ПАСПОРТ ДОСТУПНОСТИ

объект: Федеральное государственное бюджетное образовательное
учреждение высшего образования «Тульский государственный университет»,
ФГБОУ ВО «ТулГУ» (Общежитие № 11)

адрес: Тульская обл., г. Тула, Советский район, ул. Революции д. 47

**АКТ ОБСЛЕДОВАНИЯ
объекта социальной инфраструктуры
К ПАСПОРТУ ДОСТУПНОСТИ ОСИ № 30**

Фото 1

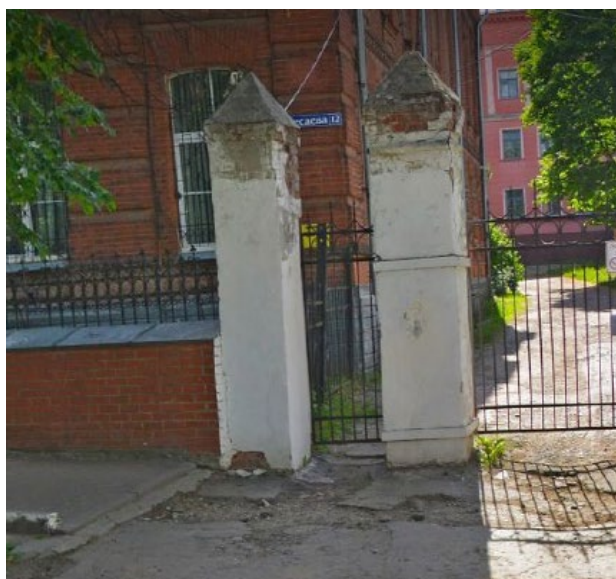
1.1	Вход (входы) на территорию	есть		1	Отсутствует информационный уличный стенд.	С,У	Рекомендуется установить информационный уличный стенд на высоте 1,5-4,0м. Буквы и цифры знаков должны иметь отношение ширины к высоте от 3:5 до 1:1, а отношение штрихов к их высоте – от 1:5 до 1:10. Высота прописных букв должна быть не менее 7,5 см. При использовании цвета необходимо учитывать особенности людей, которые не различают цвета. ГОСТ 51671-2020 Либо контрастным цветом выделить название объекта, расположенное на входе на территорию.	Текущий ремонт
				1	Отсутствуют тактильно-контрастные наземные указатели перед калиткой	О, С	Рекомендуется установить тактильно-контрастные наземные указатели в линейном порядке, с двух сторон калитки, на ширину дверного проема и на расстоянии открытия дверного полотна, глубина поля – 0,5 или 0,6 м. п. 5.1.10 СП 59.13330.2020, ГОСТ 52875-2018	Текущий ремонт

Фото 3

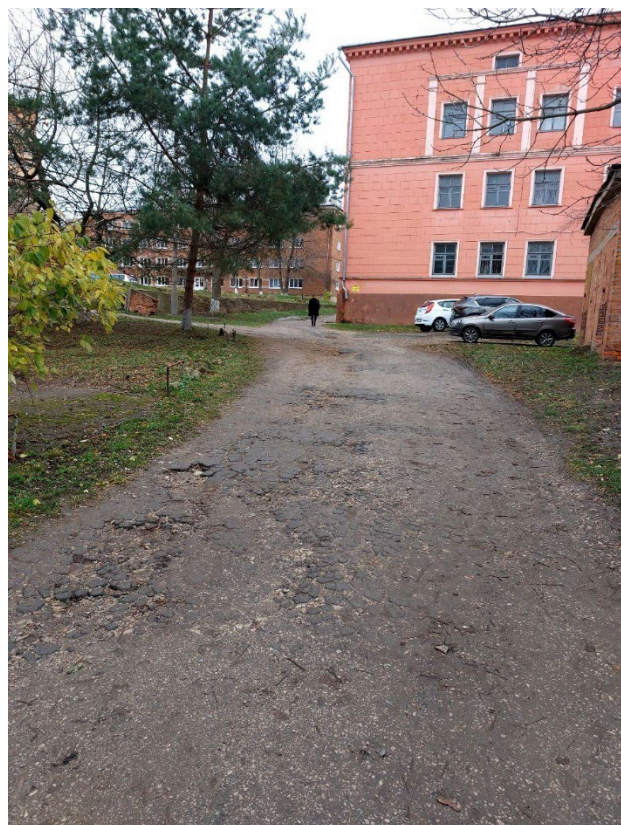
1.2	Путь (пути) движения на территории	есть		2, 3, 4	Покрытие пешеходных дорожек, тротуаров должно быть из твердых материалов, ровным, шероховатым	К, С, О	Ширина пешеходного пути с учетом встречного движения инвалидов на креслах-колясках должна быть не менее 2 м. Продольный уклон пешеходных путей принимают не более 50 ‰ (1:20). Поперечный уклон пешеходных путей должен составлять от 5 до 20 ‰ (от 1:200 до 1:50). п. 5.1.7 СП 59.13330.200	Капитальный ремонт
				3, 4	На путях движения ко входу в здание, отсутствуют информирующие указатели	К, О, С, Г, У	Установить информирующие указатели на фасаде здания, обозначающие направление движения ко входу на объект в здание на высоте 1,5 -2,5 м.	Текущий ремонт
					Отсутствует места для отдыха на путях движения	К, О, С, Г, У	На основных путях движения следует установить не менее чем через 100 - 150 м места отдыха, доступные для МГН. Место отдыха должно быть оборудовано навесами, скамьями с опорой для спины и подлокотниками, указателями и светильниками. Уровень освещенности в местах отдыха следует принимать 20 лк п.5.3.1 СП 59.13330.2020 Также места отдыха должны быть оборудованы скамьей с местами для размещения сидя п. 8.6.18 СП 59.13330.2020	Текущий ремонт

1.3	Лестница (наружная)	нет						
1.4	Пандус (наружный)	нет		-	-	-	-	
1.5	Автостоянка и парковка	нет		3	Не оборудованы места для парковки автомобилей инвалидов	К, С, О, У, Г	Оборудовать парковочные места для инвалидов габаритным размером, 6,0*3,6 м. Нанести дорожную разметку размером 0,8м х 1,6м. Обозначить вертикальным дорожным знаком 6.4.17д «Парковка для инвалидов» на высоте 2.1-2.5до нижнего края знака. (согласно ГОСТ Р 52289	Индивидуальное решение с ТСР

Фото 15

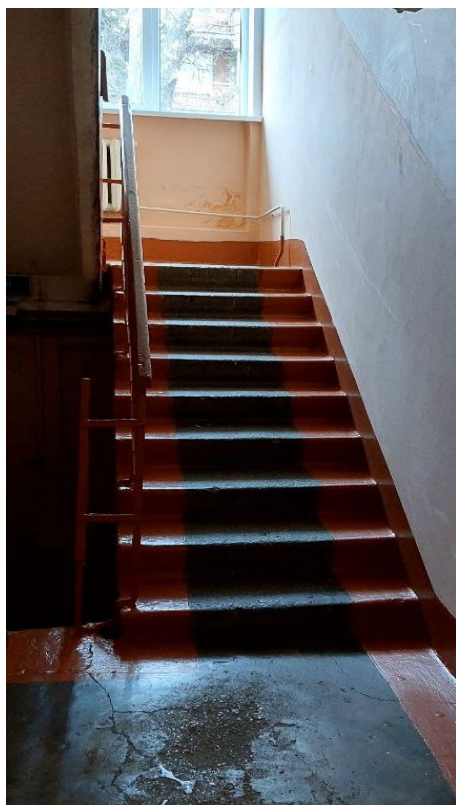
≥ 0,045 м, стена вдоль установленного поручня должна быть гладкой. ГОСТ Р 51261-2022 п. 5.4	
3.2	Лестница (внутри здания)	есть		14, 15, 16	Отсутствует контрастное выделение краевых ступеней лестничных маршей	С	Выделить краевые ступени лестницы контрастными полосами шириной не менее 0,08м. по всей ширине лестничного марша (п. 6.2.8 СП 59.13330.2020)	Текущий ремонт
				14, 15, 16	Отсутствуют бортики на боковых краях ступеней, не примыкающих к стенам	О	Рекомендуется оборудовать бортики высотой не менее 0,02м или применить другие устройства на боковых краях ступеней, не примыкающих к стенам, для предотвращения соскальзывания тростей (п.6.2.8 СП 59.13330.2020)	Текущий ремонт
				14, 15	Отсутствует обозначение начало/окончание поручней и нумерация этажей	С, О	Обозначить осязательными предупреждающими наклейками начало/окончание поручней. Установить тактильно-информационные таблички с обозначением нумерации этажа	Текущий ремонт

14, 15, 16	Отсутствуют поручни с двух сторон лестницы	О, С, Г, У	Установить с двух сторон лестницы непрерывные по всей длине поручни, высота 0,9 м ГОСТ Р 51261. Перед нижним и верхним маршами внешних лестницы следует предусмотреть завершающие части поручней, которые должны быть горизонтальными и выступать за границы лестничных маршей на 0,3 м. (п. 5.1.13 СП 59.13330.2020).	Текущий ремонт

3.6	Пути эвакуации (в т.ч. зоны безопасности)	есть		14, 15, 16, 17	Отсутствуют указатели направления движения для инвалидов на путях эвакуации, выполненных на светонакопительных информационных табличках	К, О, С, Г, У	Предусмотреть указатели направления движения на путях эвакуации, выполненные на светонакопительных информационных табличках (планы эвакуации, направление движения при эвакуации). К доступному выходу /входу	Текущий ремонт
					Отсутствуют светозвуковые оповещатели для управления эвакуацией людей при пожаре	К, О, С, Г, У	Установить светозвуковые оповещатели на этажах и путях движения, а также в местах, где инвалид может оказаться один (универсальный санузел, лифт), а также в лифтовых холлах и в	Текущий ремонт

Фото 34

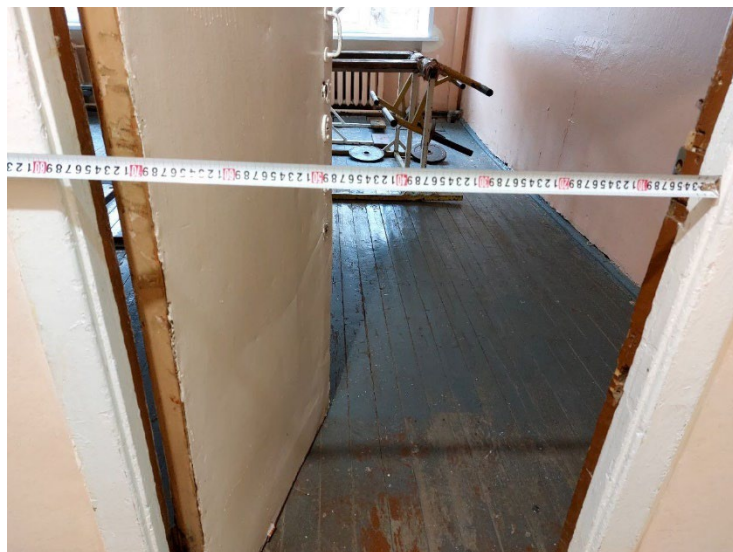
способом с шрифтом Брайля	
	Комната активного отдыха (тренажерный зал, Теннисная)	есть		34	Ширина дверных проемов менее 0,9м.	К, О,С	Предусмотреть ширину дверных проемов не менее 0,9м в свету. (п. 6.1.5 СП 59.13330.2020)	Капитальный ремонт
				35, 37, 38	Не оборудованы зоны безопасности для занятий инвалидов.	С,О,У	Вокруг снарядов (тренажеров) и оборудования необходимо предусматривать зоны безопасности шириной не менее 1,2м. Выделить зоны безопасности рекомендуется тактильными полосами либо контрастно окрашенной поверхностью (полосами шириной 0.05-0.1м). Контрастно выделить выступающие рабочие элементы тренажеров относительно окружающей среды (ручки, педали, полотна беговых дорожек)	Текущий ремонт
				35	Не предусмотрена аудиовизуальная система информирования	С,Г,У	Рекомендуется предусмотреть аудиовизуальную систему информирования (индукционную петлю усиления звука и дублирование звуковой информации визуальной, электронное табло и т.п.)	Текущий ремонт

Фото 37

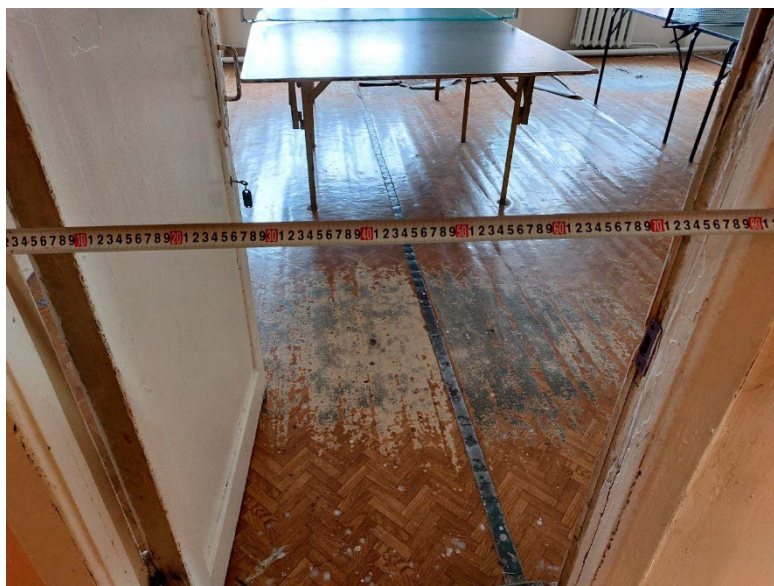
35	Расстояние между тренажерами 0,7м	К,О,С, У	Предусмотреть расстановку тренажеров с учетом разворотных площадок для инвалидов, перемещающихся на креслах-колясках диаметром 1,4м ²	Текущий ремонт
				37, 38	Отсутствуют зоны безопасности вокруг теннисных столов	К,С	Рекомендуется оградить либо контрастно выделить полосой шириной 0,3м площадку для теннисного стола размерами 4,0*9,0м	Текущий ремонт
